改善箇所説明図

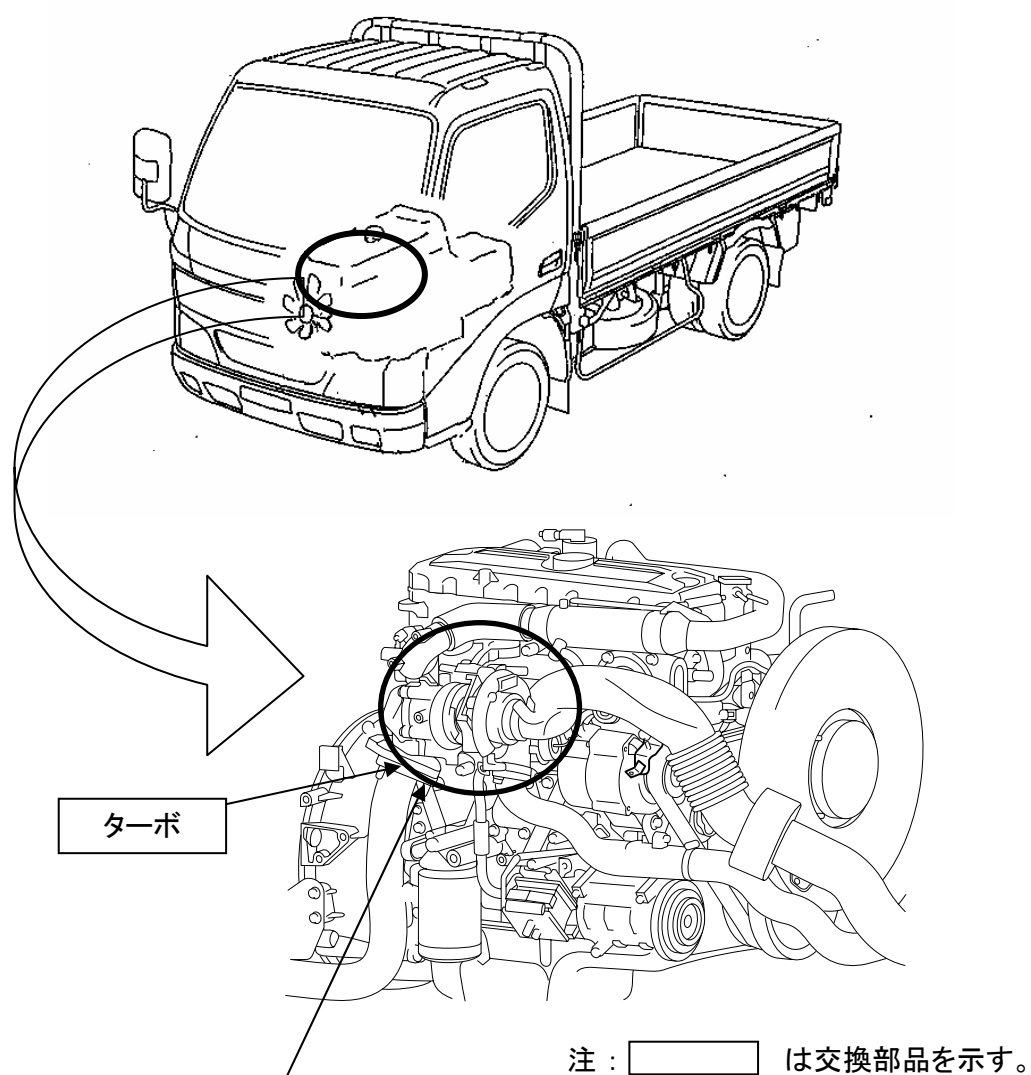
不具合発生箇所

原動機の過給機(ターボ)において、タービン翼の強度が不足しているため、ターボが最高回転域で回転している時に急加速を繰り返し行くと、タービン翼が共振し、損傷することがある。そのため、そのまま使用を続けると、エンジンの出力低下や異音が発生し、最悪の場合、タービンシャフトが折損して白煙が発生し、他の交通の妨げになるおそれがある。

全車両、当該ターボを対策品と交換する。

識別 : 改善済車両には車台番号中間下部に黄色ペイントを塗布する。
